Przebudowa skrzyżowania ulic Koncertowej - Kompozytorów Polskich -
ulicy "bez nazwy" KDD, na skrzyżowanie w postaci ronda turbinowego.

PROJEKT BUDOWLANO – WYKONAWCZY
Cz. 2.1 PROJEKT STAŁEJ ORGANIZACJI RUCHU

ZDM-ZR-OR.7221.01.37.2012

Do sprawy: projekt stałej organizacji ruchu dla przebudowy skrzyżowania ul.Koncertowa-al.Kompozytorów Polskich -ul.KDD "bez nazwy".

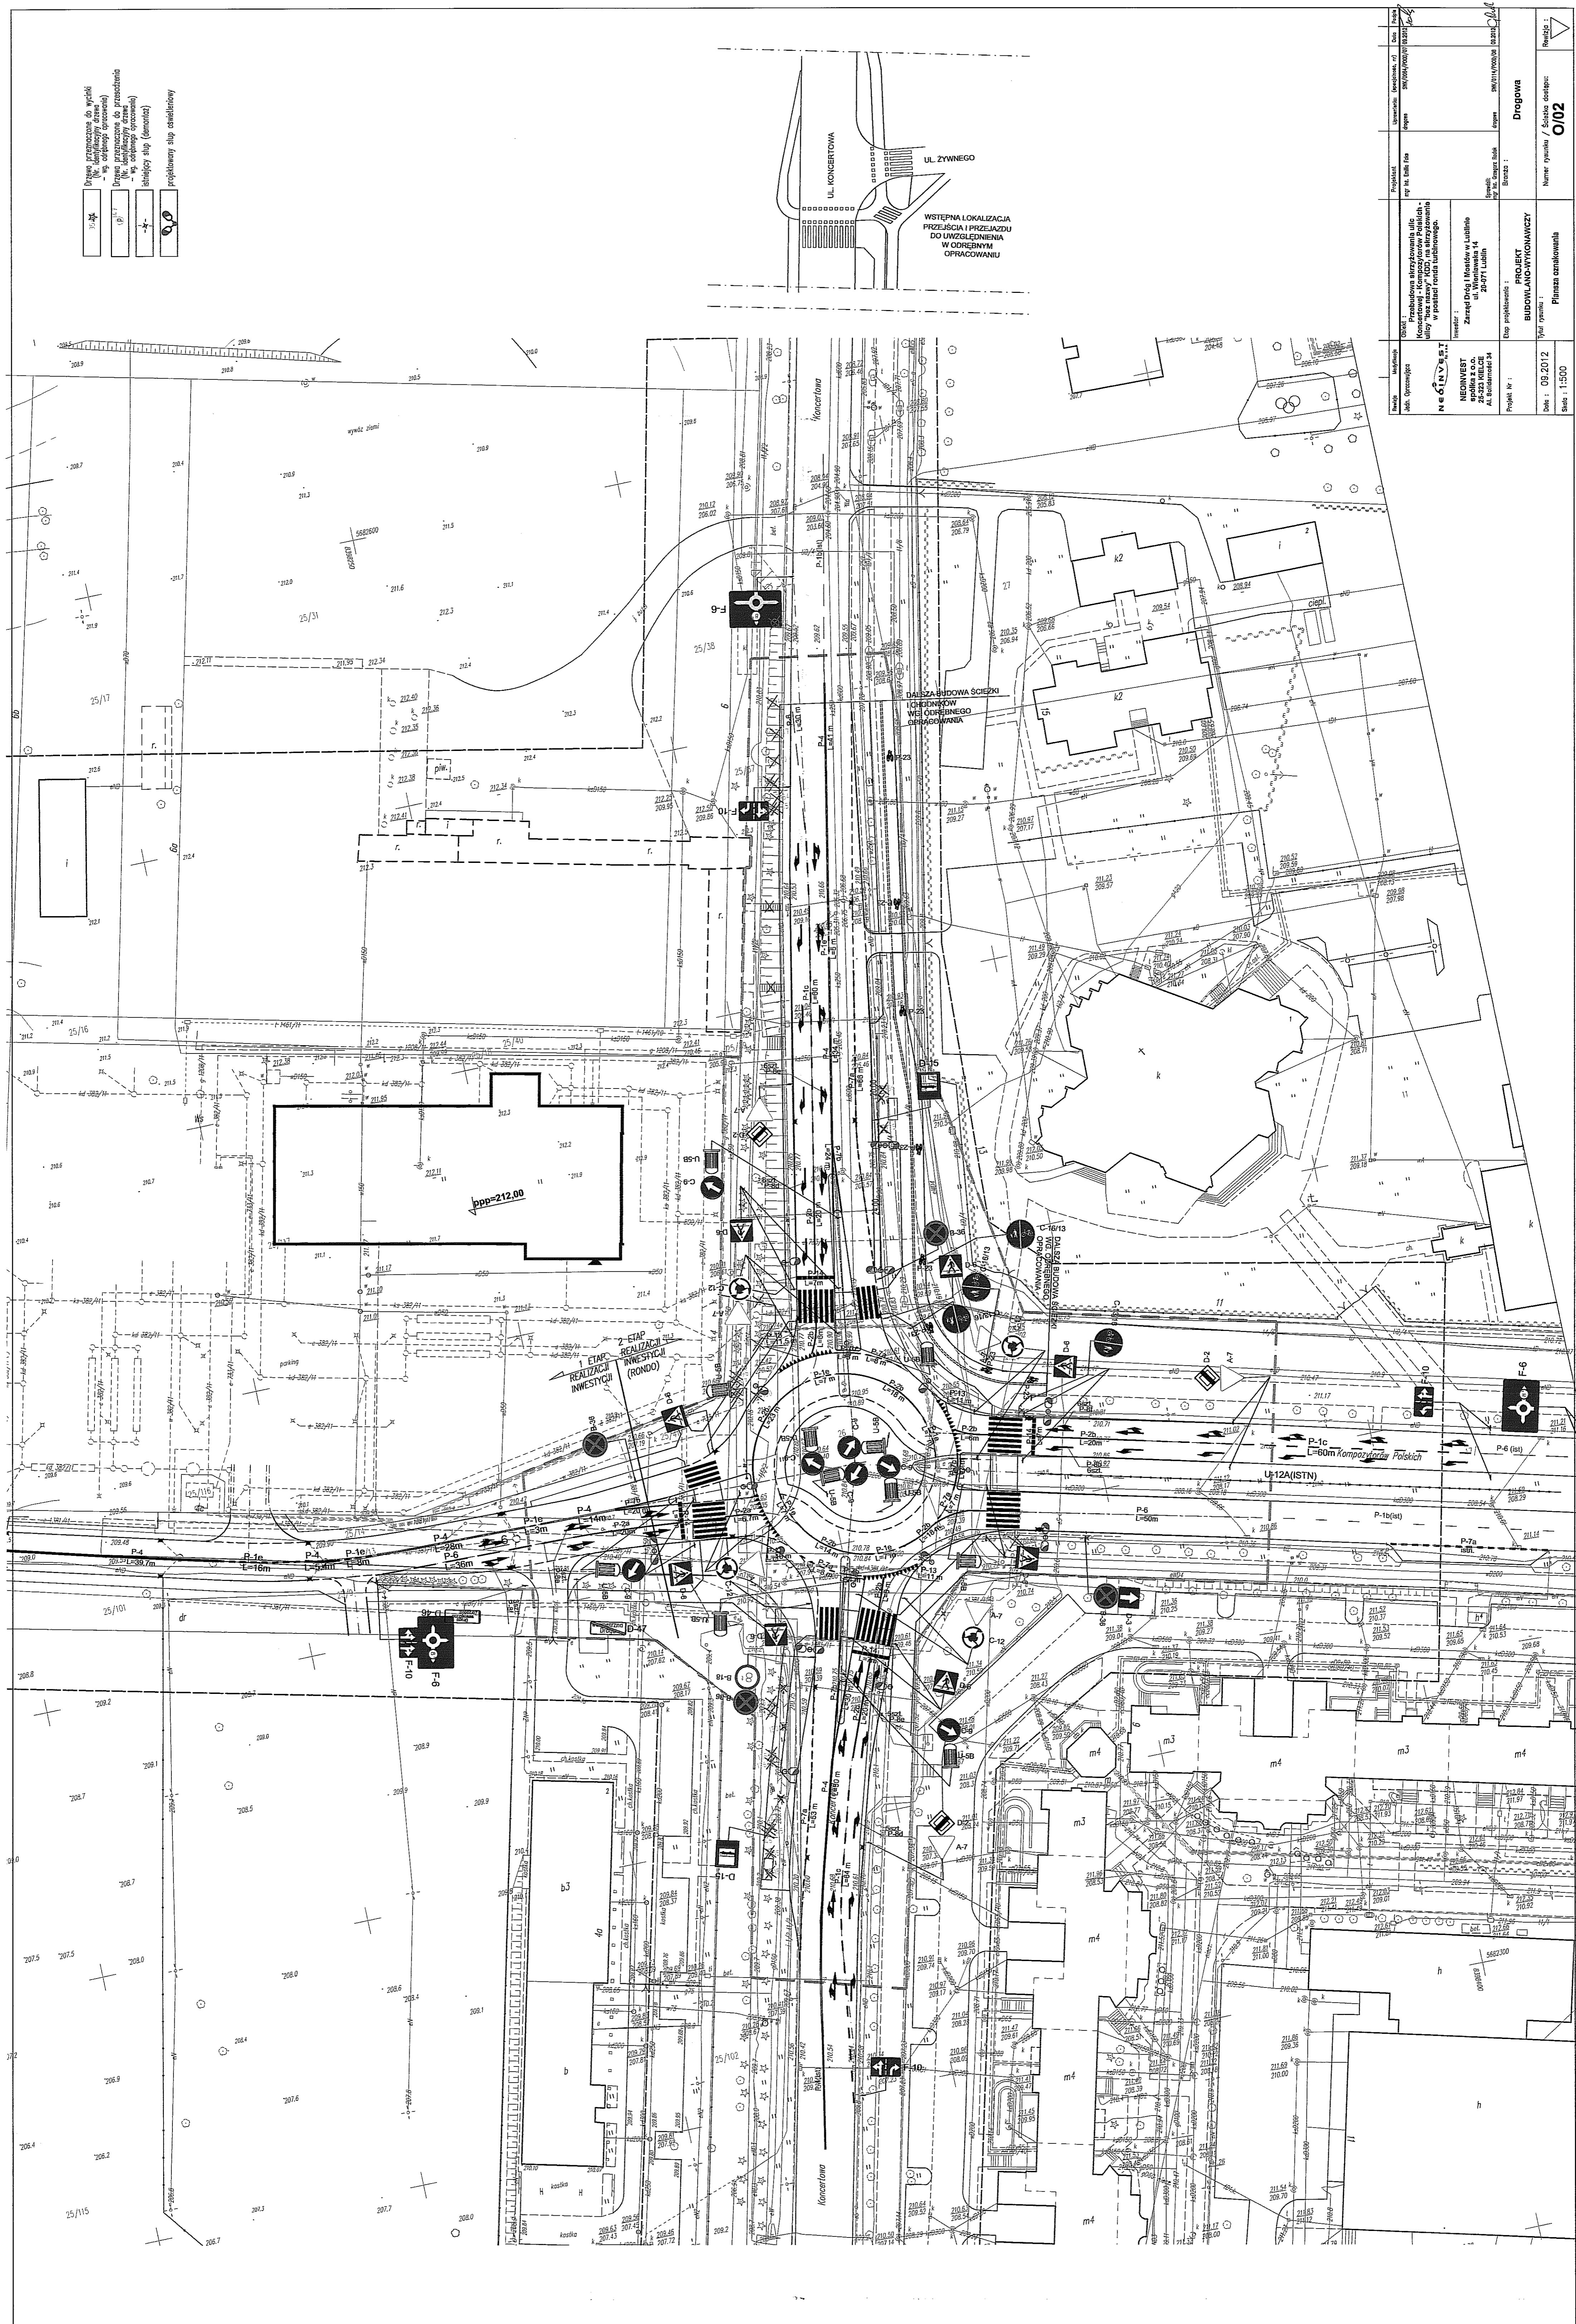
Odpowiadając na przedłożone pismo i projekt organizacji ruchu Zarząd Dróg i Mostów w Lublinie informuje, że opracowanie po rozpatrzeniu na zespole ds. inżynierii ruchu zostało zatwierdzone z uwagami, gdyż nie zostało uwzględnione przez projektanta istniejące oznakowanie w zakresie ograniczenia tonażowego oraz segregacji ruchu - wymagające korekty.

Ad. 1 Informujemy, że uwagi dotyczące nieprawidłowej lokalizacji drzew i słupów w chodnikach - wykazanej na planie sytuacyjnym powinny być zgłaszane również w projekcie organizacji ruchu, co niniejszym uczyniliśmy. Przypominamy, że zarządzający ruchem opiniuje również rozwiązania w zakresie geometrii, a w tym zakresie drzewa i słupy lub inne elementy stwarzające utrudnienia lub zagrożenie dla ruchu pieszego muszą być brane pod uwagę.

Ad. 2 Rozwiązania przedstawione w poprzedniej wersji projektu są nieprawidłowe i niezgodne z przepisami. Informacja przekazana projektantowi na spotkaniu o potrzebie zastosowania słupka U-5 wraz ze znakiem C-9 na wyspie ronda jest zgodne z obowiązującymi przepisami. Nie jest to nieuzasadnione życzenie, a propozycja zmiany nieprawidłowo zaprojektowanego oznakowania w tym miejscu.

Ad.3 Zastosowanie słupków U-5 w poprzedniej wersji projektu było nieprawidłowe i nie spełniałoby swojej roli. Zgodnie z przepisami "....słupki przeszkodowe stosuje się

głównie na obszarach zabudowanych do oznaczania przeszkód na jezdni. Umieszcza się je od strony nadjeżdżających pojazdów na skrajnych częściach:.....wysepkach kanalizujących ruch wyodrębnionych z jezdni krawężnikami.....".

Ad 5. Przejście dla pieszych (wraz z przejazdem rowerowym) zaprojektowane zostało w miejscu niezgodnym ze wcześniejszymi ustaleniami i w sposób zagrażający bezpieczeństwu ruchu drogowego. Celem uniknięcia polemiki z projektantem i dla przyspieszenia terminu zatwierdzenia przedkładanego przez Państwa opracowania zaprojektowaliśmy rozwiązanie przedstawiające prawidłowy sposób i miejsce prowadzenia ruchu pieszego (i rowerowego) - do wykorzystania. Nieprawdą jest więc, że próbowaliśmy rozszerzyć zakres Państwa inwestycji. Już na spotkaniu bowiem informowaliśmy o potrzebie tylko schematycznego wskazania zasad prowadzenia ruchu pieszego poza zakresem opracowania.
